SUPERINTENDENCIA DE INDUSTRIA Y COMERCIO	
RAD: 12-12761- -7	FECHA: 2013-07-25 14:33:38
DEP: 2020 DIRECCION DE NUEVAS CREACIONES	EVE: 378 FASE NACIONAL INCLUIDO CAPITULO I
TRA: 11 PCT-PATENTE DE INVENCION CAPITULOS I Y II	FOLIOS: 8
ACT: 519 PRESENTACION

Asunto: Radicación: 12-12761- -7
 Trámite: 11
 Evento: 378
 Actuación: 519
 Oficio: 13288
 Folios: 8

Título de la solicitud: “Un método e instalación para beneficiación de partículas de

ceniza volante por combustión súbita" (Ver Pág. 1 del Rad. N° 12-012761-00000-0000).

La reivindicación 1 consiste en “Un método para beneficiación de partículas (...)” (Ver Pág. 38 del Rad. N° 12-012761-00000-0000).

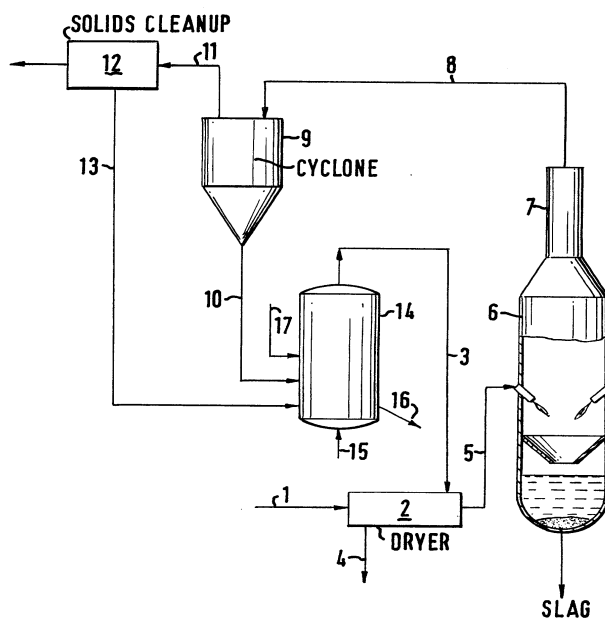
Comparación de las características técnicas esenciales, con las del estado de la técnica:

Características esenciales	D1	D2
Un método para beneficiación de partículas de ceniza volante, el método comprende:	Procesos de gasificación (...) para producir (...) la ceniza volante (Col. 2, líneas 44 a 46)	Método para reducir la cantidad de compuestos de amonio fijados a las cenizas volantes incluye los pasos de proveer una (Col. 2, líneas 6 a 7)
alimentar una entrada de un combustor (5) con un material alimentado que comprende las partículas de ceniza volante, combustible en cantidad suficiente	La mayor parte de la ceniza volante se separa en el ciclón (9), y la ceniza volante se retira del ciclón (9) a través de una línea (10). (...) los sólidos en las líneas (10) y (13) se inyectan en un lecho fluidizado (14) (Col. 5, líneas 41 a 43, 53 a 54, Fig. 1) Materiales que contienen carbono, tales como finos de carbón adicional, se puede añadir al lecho fluidizado (14) a través de una línea (17) (Col. , líneas , Fig. 1)	fuelle de cenizas volantes (..) una cámara de calentamiento que incluye un lecho de tratamiento (...) una fuente de aire caliente (Col. 2, líneas 16, 18 a 19, 23)

suministrar un flujo de aire corriente arriba al combustor (5)	el término oxígeno se toma aquí para incluir aire (Col.2, líneas 38 a 39) y se hacen reaccionar con oxígeno en exceso a partir de una línea (15) (Col. 5, líneas 54 a 55, Fig. 1)	un flujo de aire calentado al lecho de tratamiento de la cámara de calentamiento (Col. 2, líneas 25 a 26)
Operar el combustor (5) a una temperatura de al menos 700°C;	Las temperaturas en el lecho fluidizado (...) se operan (...) por ejemplo, a partir de 500 °C a 1150 °C, más ventajosamente de 650 °C a 1120 °C (Col. 4, líneas 24, 26 a 27)	los medios de comunicación de metal pasarán aire calentado a una temperatura de al menos 815 °C (...) en el lecho de ceniza (Col. 5, líneas 13 a 14, 16)
Recolectar las partículas de ceniza volante beneficiadas del flujo de aire en la salida del combustor (5).	El residuo sustancialmente libre de carbono puede ser eliminado a través de una línea (16) (Col. 6, líneas 2 a 3, Fig. 1)	un conducto de extracción de cenizas en comunicación con la cámara de calentamiento para la transferencia de ceniza volante calentada desde la cámara de calentamiento (Col. 2, líneas 29 a 31)

De acuerdo con la tabla anterior, las características esenciales del método de la reivindicación 1 habían sido divulgadas previamente en los documentos D1 y D2, por lo tanto, la materia reivindicada no es nueva.

US 6,755,901 B1

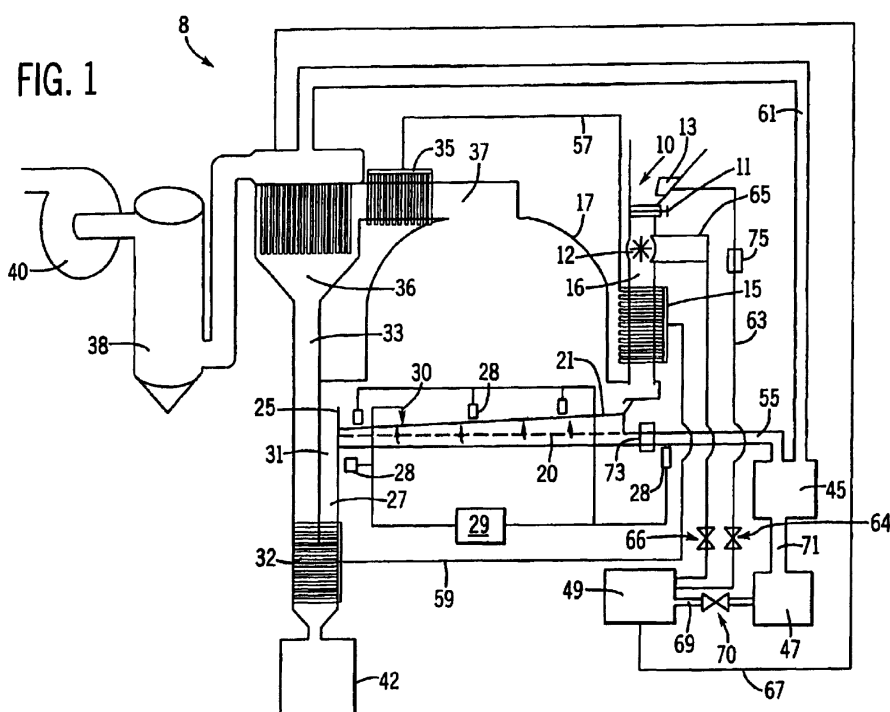
Características esenciales	D2
Una instalación para beneficiación de partículas de ceniza volante que comprende:	Un aparato, indicado en general por (8), para reducir la cantidad de compuestos de amonio fijados a las cenizas volantes (Col. 3, líneas 65 a 67, Fig. 1)
un combustor súbito vertical (5) que comprende medios (9) para suministrar un flujo de aire corriente arriba a fin de llevar un material alimentado en suspensión desde una entrada a una salida del combustor	La cámara (17) incluye un lecho de tratamiento con un suelo inclinado hacia abajo (20) formado de un material metálico poroso (...) El aire caliente se hace pasar a través del material de metal poroso de la

súbito (5);	piso (20) para proporcionar el calor y la fluidización para mover la ceniza depositada en el suelo (20). El resultado es un transportador de lecho fluidizado (21) (Col. 4, líneas 36 a 38, 43 a 46, Fig. 1)
Un dispositivo de alimentación de partículas de ceniza volante (4);	La ceniza (...) se alimenta desde la unidad de almacenamiento de cenizas (10) a través de una esclusa de aire giratoria en la forma de un alimentador rotatorio de alta temperatura (12) (...) La ceniza fluye a través del conducto (16) (Col. 4, líneas 19 a 21, 27, Fig. 1)
Un dispositivo de alimentación de combustible (3);	El aire caliente pasa a través del suelo (20) puede provenir de un quemador de gas natural (Col. 4, líneas 24, 26 a 27)
Un analizador de valor calorífico (13) que suministra una señal en relación al valor calorífico de las partículas de ceniza volante	Un controlador lógico programable (29) recibe señales de un medidor de presión (73) en el conducto (55) y proporciona señales de control a la válvula (70) con el fin de controlar el flujo de aire en el precalentador de aire (47) y el horno (45) (Col. 5, líneas 7 a 10, Fig. 1)

Un dispositivo de control para controlar el dispositivo de alimentación de partículas de ceniza volante (4) y/o el dispositivo de alimentación de combustible (4) con base en dicha señal	Una serie de termopares (28) en comunicación eléctrica con el controlador (29) se puede utilizar para controlar la válvula (66) que controla la entrada de aire para el alimentador giratorio (12) para controlar la entrada de cenizas a la cámara de calentamiento (17) en respuesta a la temperatura de salida de la ceniza medida (Col. 5, líneas 45 a 49)

De acuerdo con la tabla anterior, las características esenciales de la instalación de la reivindicación 16 habían sido divulgadas previamente en el documento D2, por lo tanto, la materia reivindicada no es nueva.
